TRANS/WP.29/ 899  
3 janvier 2003

Forum mondial de l'harmonisation des Règlements  
concernant les véhicules (WP.29)

**PROJET DE COMPLÉMENT 2 À LA SÉRIE 01 D'AMENDEMENTS  
AU RÈGLEMENT No 67**

(Équipements spéciaux pour gaz de pétrole liquéfié)

Figure 1. Agencement d'essai :

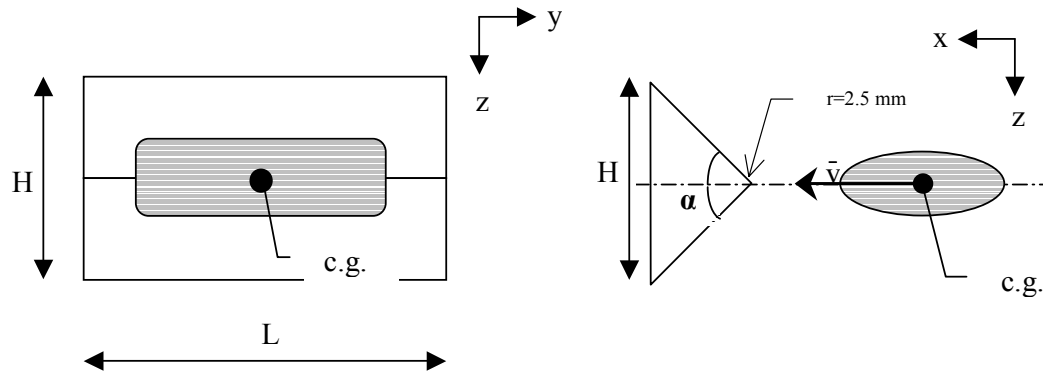
Un réservoir rempli du liquide d'essai à un poids égal à celui d'un réservoir rempli à 80 % de GPL d'une masse volumique de 0,568 kg/l est projeté parallèlement à l'axe longitudinal (axe x sur la figure 1) du véhicule sur lequel il est destiné à être monté, à une vitesse  $V = 50$  km/h, contre un coin en matériau dur fixé horizontalement et perpendiculairement au mouvement du réservoir.

Le coin doit être placé de telle manière que le centre de gravité du réservoir soit situé dans l'axe du coin.

Le coin doit avoir un angle au sommet  $\alpha = 90^\circ$  et son arête d'impact doit être arrondie selon un rayon maximal de 2,5 mm. La longueur du coin L doit être au moins égale à la largeur du réservoir tel qu'il est orienté lors de l'essai. La hauteur H du coin doit être d'au moins 600 mm.
